別府里浜づくり新聞

第14号
平成18年
10月2日

第1回別府港海岸整備計画検討会を開催しました

昨年度計画との変更点

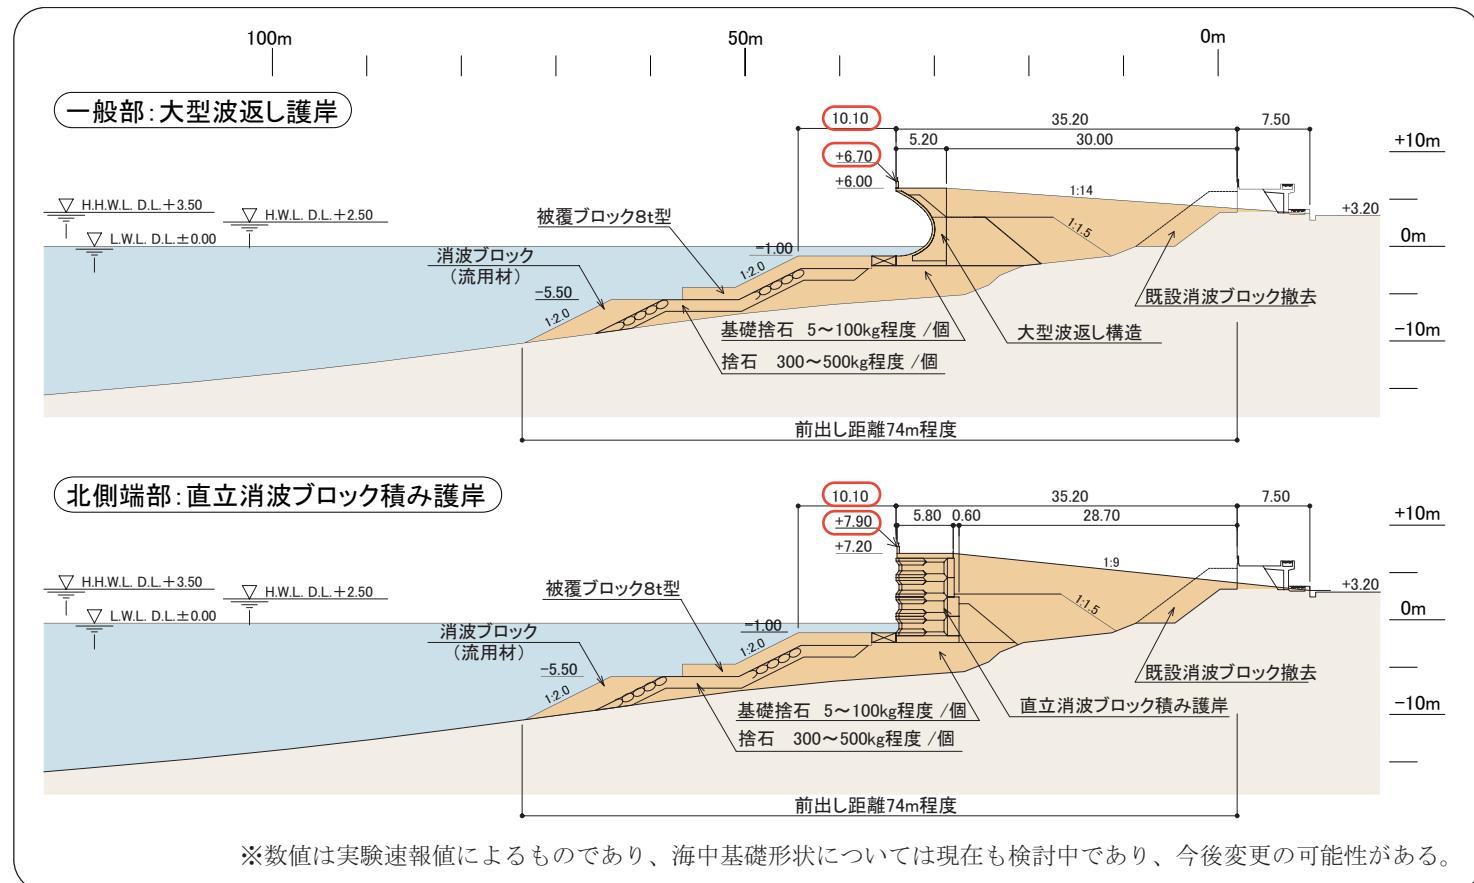
- 北側端部の護岸構造をスリットケーンタイプから直立消波ブロック積みタイプに変更する。
- 昨年度の検討に対し人工リーフによる波浪低減効果があまり見られなかつたため、護岸天端高を嵩上げする。
 - ・ 大型波返しタイプ（一般部） : 天端高+6.0m⇒+6.7m（護岸天端+6.0m+手摺基礎高0.7m）
 - ・ 直立消波ブロック積みタイプ（北側端部） : 天端高+6.5m⇒+7.9m（護岸天端+7.2m+手摺基礎高0.7m）
- 基礎天端幅が減少し、両タイプとも同規模となり、海域への前出し規模も少なく経済的な構造となる。
- ・ 基礎幅（両タイプ共通） : 16.8m（大型波返しの場合）⇒10.1m

北側端部の平面計画検討のポイント

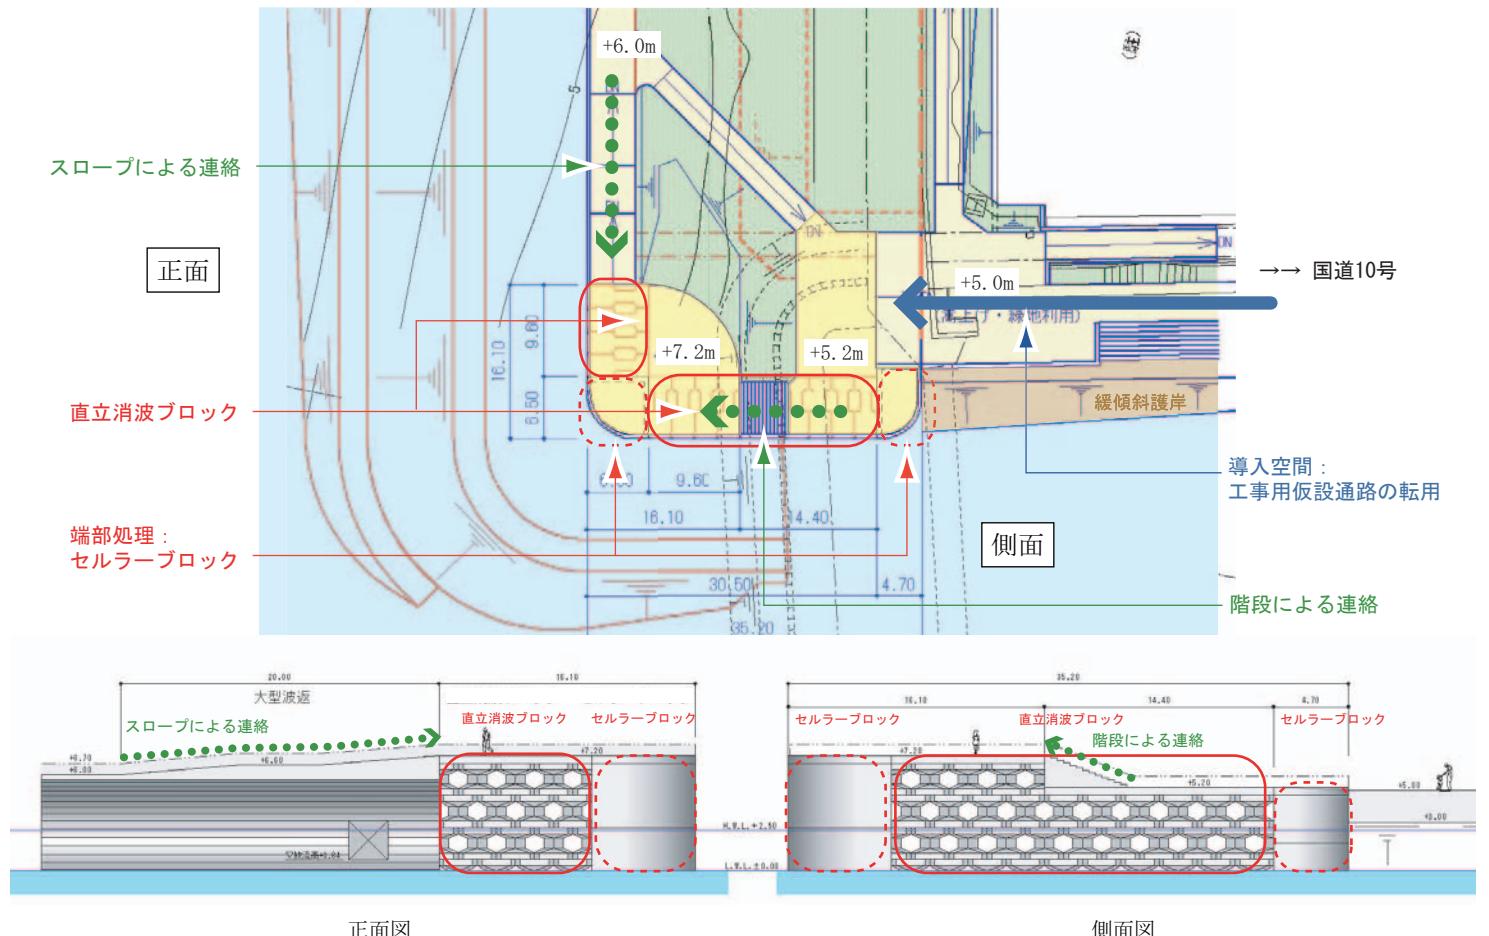
- 防護上の技術的ポイント
 - ・ 天端高+7.2mで処理する範囲
 - ・ 端部処理の方法
 - ：北東端部の正面と側面の16.1mは天端高+7.2mで処理し、側面の残り19.1mは直立消波ブロックを一段減らし、天端高+5.2mで処理する。
 - ：直立消波ブロック積みの場合、小規模な曲線処理は困難なので、景観へ配慮し、ブロック端部の留め壁にセルラーブロックを採用し曲線で処理する。
- 利用・景観面でのデザイン上のポイント
 - ・ 北側端部の天端高+7.2mの部分へのアプローチ
 - ：一般部からは、水際部分（天端高+6.0m）からスロープによる連絡とする。背後地からは、間に一段平場（+5.2m）を設け階段による連絡とする。
- 国道10号や的ヶ浜公園との一体的な空間形成のポイント
 - ・ 背後地や国道10号からの導入空間
 - ：工事用の仮設通路を転用し恒常に利用する。
 - ：的ヶ浜公園、市営駐車場への影響が想定され、調整が必要である。

- ・ 天端高+7.2mの範囲は、現段階において根拠のある数字を示すことは困難である。防護、景観、利用等のさまざまな要請を勘案し、複数のケースを比較できるよう水理模型実験による技術的検討を進める必要がある。
- ・ スパビーチ側の緩傾斜護岸は、利用上の観点からスパビーチに擦り付け一体として考えることが望ましい。一方、端部の基礎マウンドに行けないような処理も必要である。
- ・ 国道10号からの導入は、当該施設を観光施設として位置づける意味、利用上・景観上からも重要であること认识到し、的ヶ浜公園との取り合いや工事用通路の転用について、市や県との調整を十分に図る必要がある。
- ・ 南側端部にも北側同様、海やヨットハーバーを眺望する展望台のような施設整備を検討する。
